NIEUWE DOORSNEDE GEVEL

**ZIE BIJZONDERE
VOORWAARDE(N)**

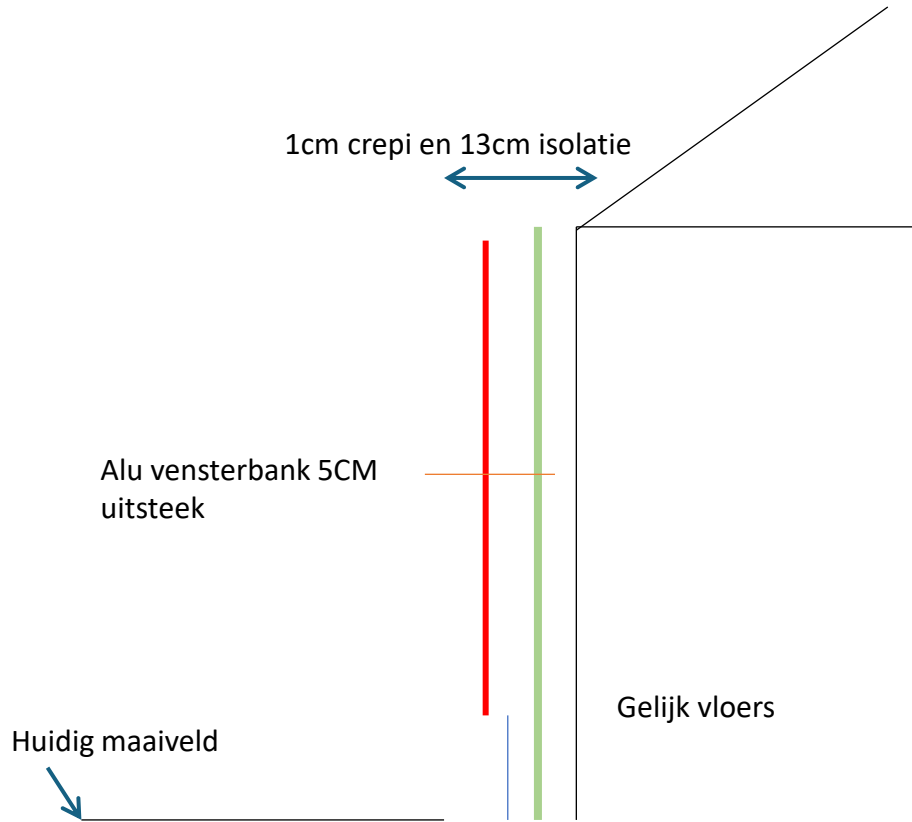
arduin plint: 5cm dikte en 30cm hoog springt 1cm achteruit op de crepi

Isolatie EPS 13cm dikte : aangebracht op bestaande gevel

crepi/siliconeharspleister: kleur medium grijs 1cm totale dikte

Aluminium raamdorpel steekt 5cm uit buiten de crepi
